Farum, den 23. marts 2021  
Vedr. Sags nr.: 21/2386  
Dok.nr.: 28427/21

**Vedr. naboorientering vedr. etablering af kvist og fjernelse af skorsten på Kålundsvej 31, 3520 Farum, matr.nr. 76A Farum By, Farum.**

Traditionelle små kviste i stråtag

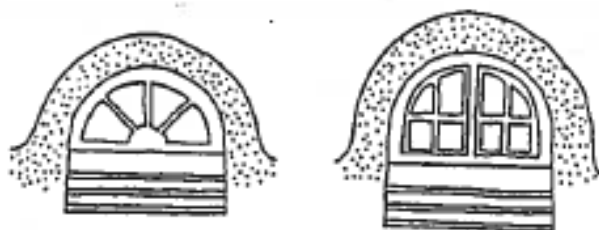
Af den ledsagende tekst fremgår bl.a.: *Kviste bør kun spænde over ét fag.*

Den ønskede kvist fremstår meget dominerende med den ønskede bredde, samtidigt med at den bliver klemt mellem de to små sidebygninger.

Furesø By og Land vil henstille, at kommunen ikke giver den ønskede dispensation til en kvist, der er større end den, bevaringsvejledningen foreskriver. Og gerne med lidt mindre "Disney-præg" end det, de vedlagte billeder viser.
